# NUOVO MCH 30-36 SILENT CON CONVOGLIATORE E PASSAGGIO DI VENTILAZIONE DI DIMENSIONI MAGGIORATE

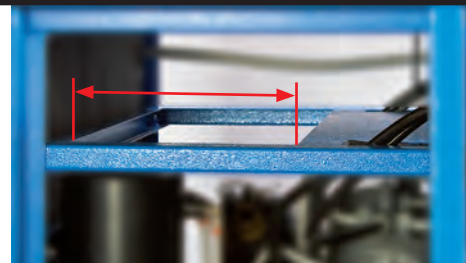
CONVOGLIATORE  
PIU' ALTO DI **50 mm**  
PER UNA MAGGIORE  
INSONORIZZAZIONE

PASSAGGIO  
DI VENTILAZIONE  
PIU' LARGO DI **90 mm**  
PER UN MAGGIORE  
RAFFREDDAMENTO  
E CONVOGLIAMENTO  
DELL'ARIA
